Fra: Atle Dingen
Sendt: 31. august 2017 11:14
Til: Bente Skårnes Førland
Emne: VS: Borehol under VA-anlegg

Emne: Borehol under VA-anlegg

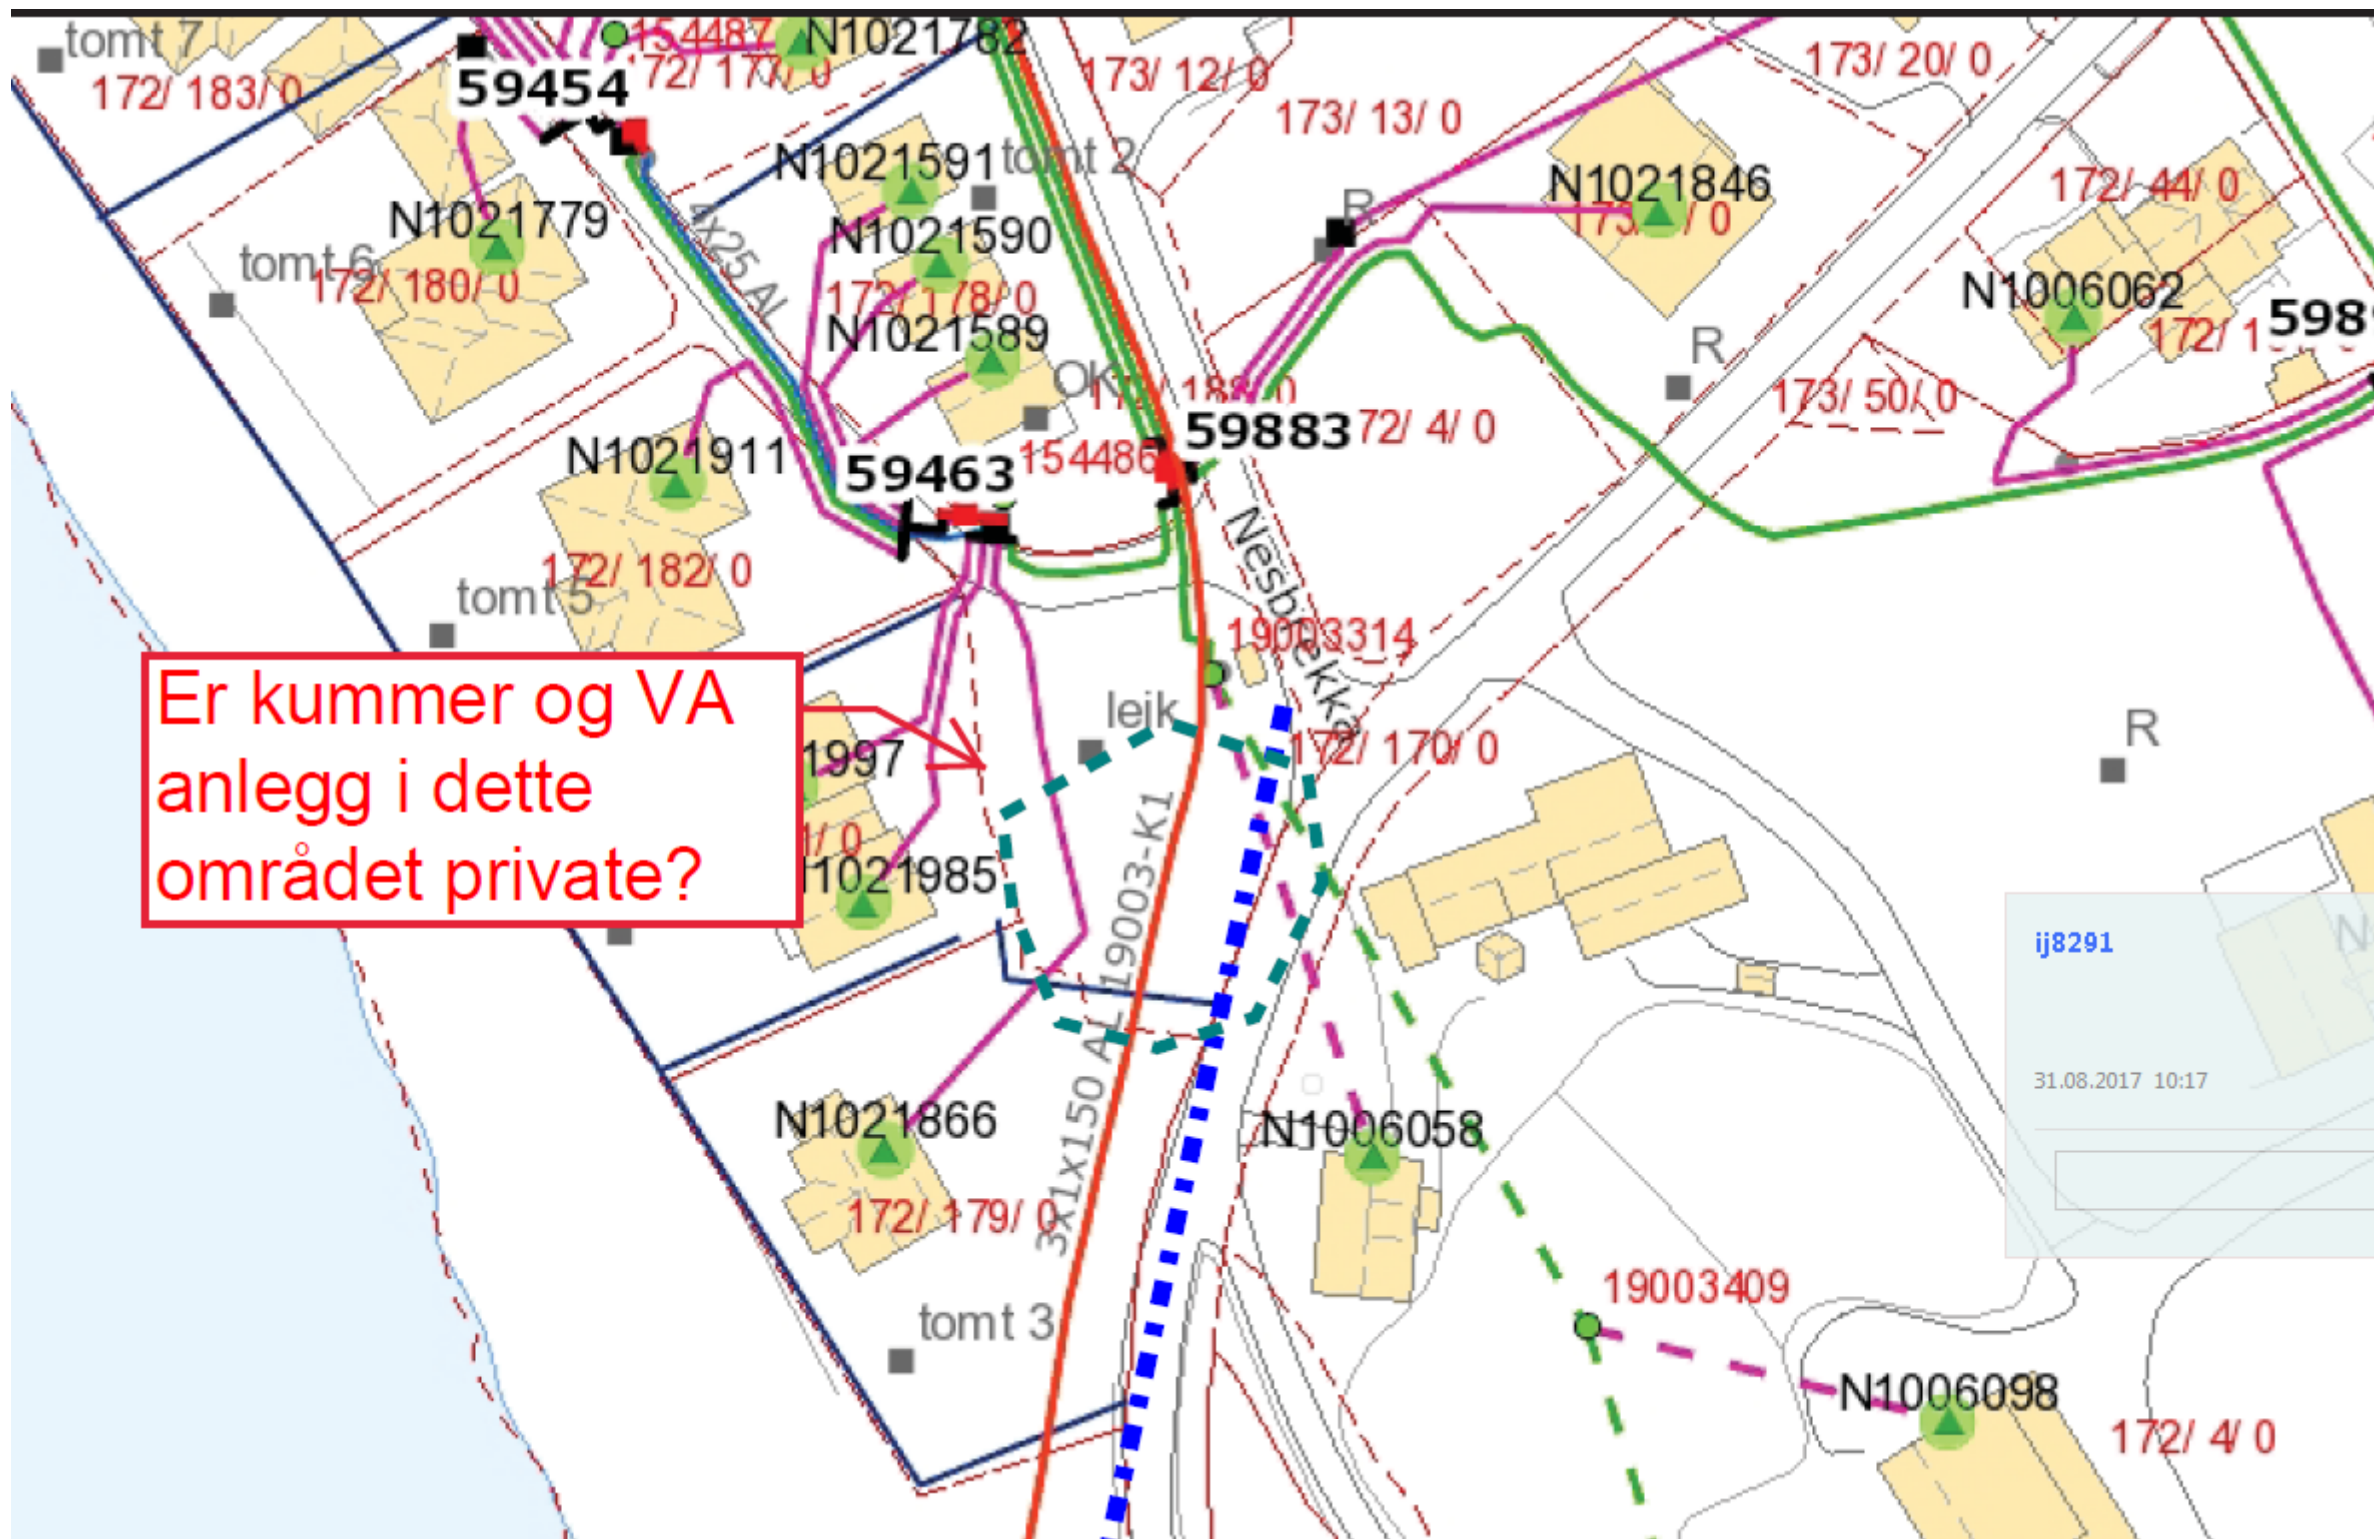
Hei
Takk for tilbakemelding. Slik eg forstår deg er då kummer og tilhørande VA anlegg vist i utsnittet under private.

Me ser at me kjem til å krysse eit VA-anlegg i nordenden av Hønsedalen, me er og gjort merksam på at det skal gå eit borehol ut frå pumpestasjonen i Hoplandsvågen.

Vedlagt ligg eit kart som viser den planlagte traseen for kabelen, der det meste er tenkt å gå gjennom borehol om mulig. Me ber om å få tilsendt kart som viser plassering av dykkar anlegg og helst dybde om mulig.

Der som pilen står i kartet, er det privat.
Alle stikkleidningar ifrå hovudstrekket på vatn og avlaup som går inn til bustader er private.
Elles er det kommunalt stort sett.

Vi har eit borehol for avløp Ø22 som vist på vedlagt kart.

Eg har ikkje nøyaktig høgde på boreholet med Renseanlegget ligg på kote 5 og avløpskum på kote 10.

Då ligg vel innløp borehol på ca kote 8-8,5 og Renseanlegget på ca cote 4-4,5 m.
